Vysvětlení zadávací dokumentace č. 3

Zadavatel poskytuje v souladu s čl. 4 odst. 4.4. zadávací dokumentace veřejné zakázky „**Technologický pavilon Zahradnické fakulty v Lednici**“ uveřejněné dne 25.06.2025 na profilu zadavatele (dále jen „zadávací dokumentace“) toto vysvětlení zadávací dokumentace č. 3, a to na základě žádostí o vysvětlení zadávací dokumentace obdržených od 11.07.2025 do 15.07.2025 včetně. Znění dotazů je doslovně převzato.

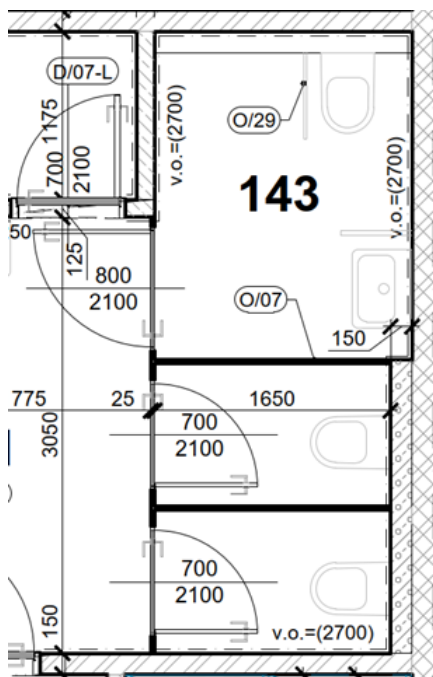
„Pol. 448 D+M Světlovodu celkem 9,0 ks – ve výpise prvků je uvedeno, že světlovodů je 9,0 ks. Ale na výkrese půdorysu střechy je zakresleno 6,0 ks světlovodů. Prosíme o sjednocení, co je platné?“

Platí dodávka a montáž 6 kusů kruhových světlíků v m. č. 108

448	K 767-PSV-F/14	Dodávka a montáž světlovodu DN 800 dle PSV F/14 kus		6,000
-----	----------------	---	--	-------

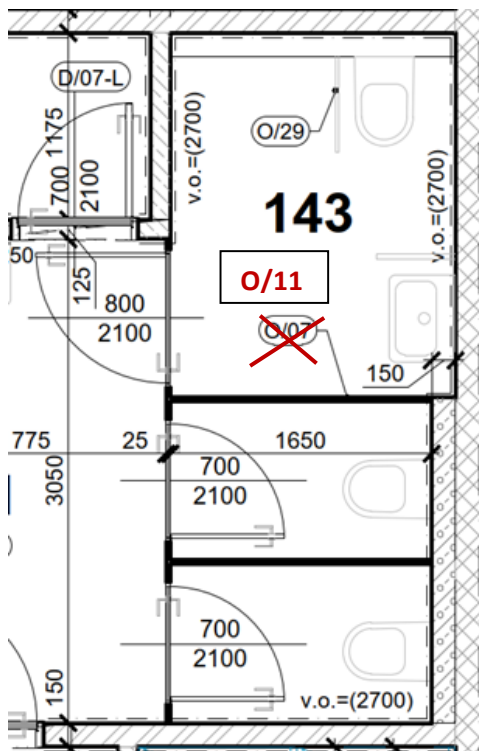
„Na výkrese půdorysu jsme nenašli prvek O/11 sanitární dělicí příčku. Na výkrese jsem mezi místnostmi 141 a 143 našli prvek O/07 (dle výpisu prvků – venkovní hliníková žaluzie) a myslíme si, že došlo k upsání a měl by to být prvek O/11. Prosíme o potvrzení naší domněnky.“

Položka O/07 – je skutečně venkovní hliníková žaluzie

Položka O/11 – sanitární dělící příčka m. č. 141 a 143, ano došlo k upsání při doplňování a přečíslovávání ostatních výrobků
